**Oggetto:** "PARCO FOTOVOLTAICO ZI\_CELSO E RELATIVE OPERE CONNESSE DA REALIZZARE NELLA ZONA INDUSTRIALE DEL COMUNE DI CASTELLAMMARE DEL GOLFO (TP) IN CONTRADA CELSO" - Mw 25,741

**Procedimento:** Verifica di Ottemperanza ex art. 28 del D.Lgs. 152/2006 e ss.mm.ii. relativa alle prescrizioni contenute nel provvedimento di compatibilità ambientale di cui al D.A. n. 65/GAB del 02/03/2023 e successiva rettifica D.A. n. 15/GAB del 12/01/2024, nell'ambito del PAUR rilasciato con D.A. n. 72/GAB del 21/02/2024.

**PARERE della C.T.S. n. 197 del 16.03.2026**

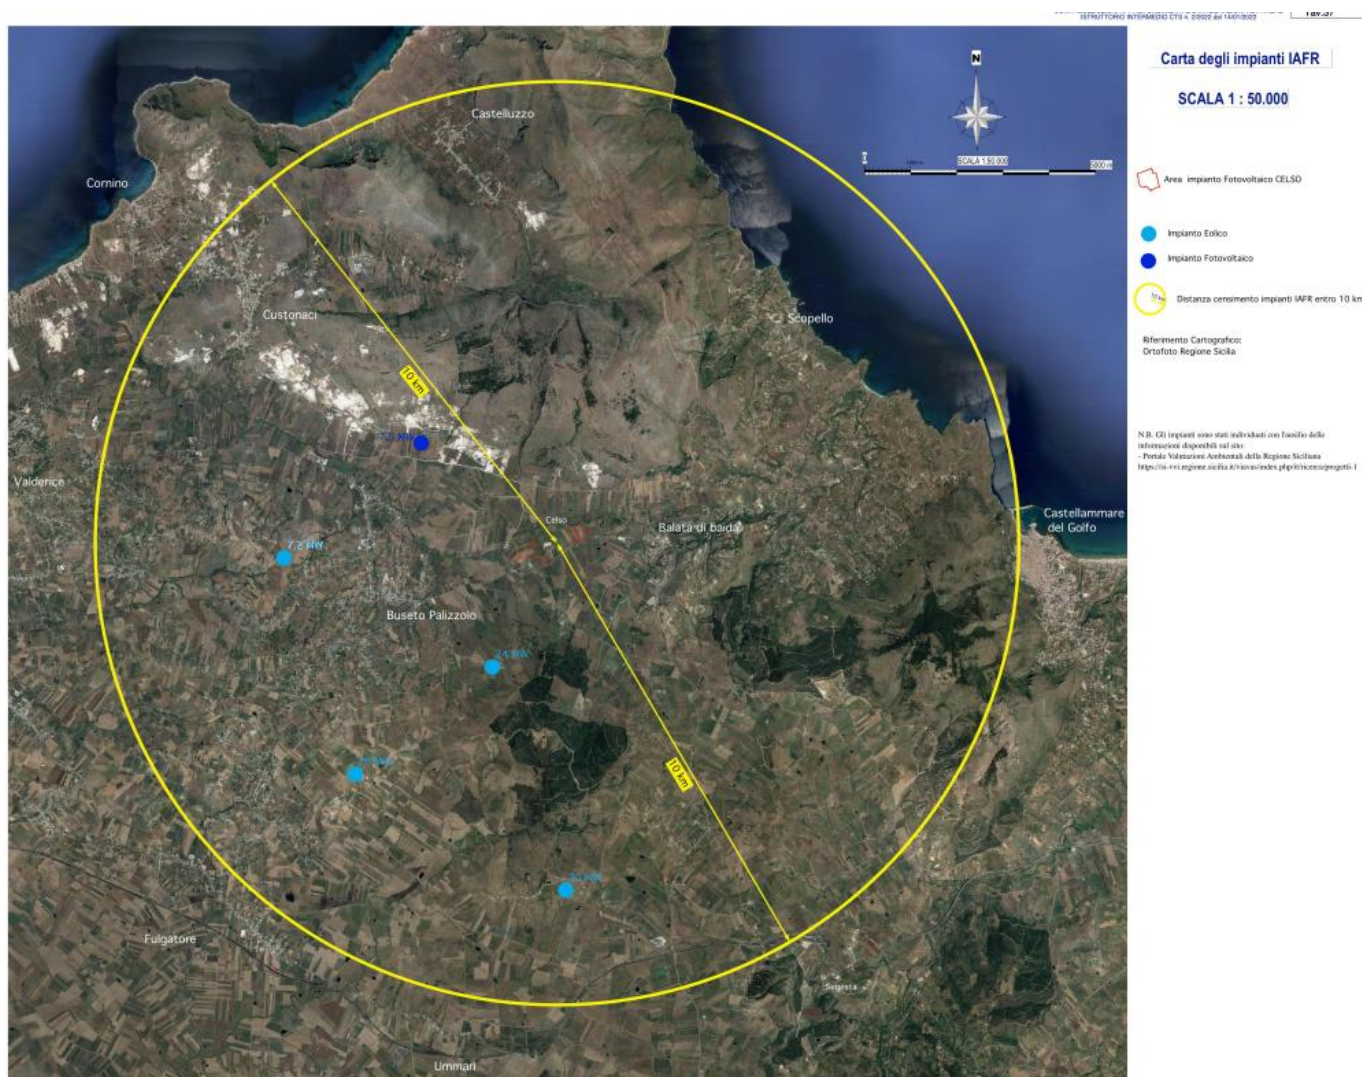
**CONSIDERATO**, altresì, che al fine di incrementare l'efficacia delle opere di mitigazione paesaggistica ed ecologica appare opportuno valutare, **ove tecnicamente compatibile, l'ampliamento delle fasce vegetazionali perimetrali fino ad almeno 15 metri**, con struttura vegetazionale arborea e arbustiva multilivello costituita da specie autoctone della macchia mediterranea;

**CONSIDERATO**, inoltre, che il progetto prevede la realizzazione di un **bacino di raccolta e laminazione delle acque meteoriche (laghetto artificiale)** destinato alla regolazione dei deflussi idrici e al mantenimento dell'invarianza idraulica dell'area, nonché alla creazione di un elemento di naturalizzazione potenzialmente idoneo al supporto della biodiversità locale;

**RITENUTO** che l'insieme delle opere di mitigazione previste contribuisca al miglioramento dell'inserimento paesaggistico dell'impianto e alla qualificazione ambientale dell'area interessata dall'intervento.
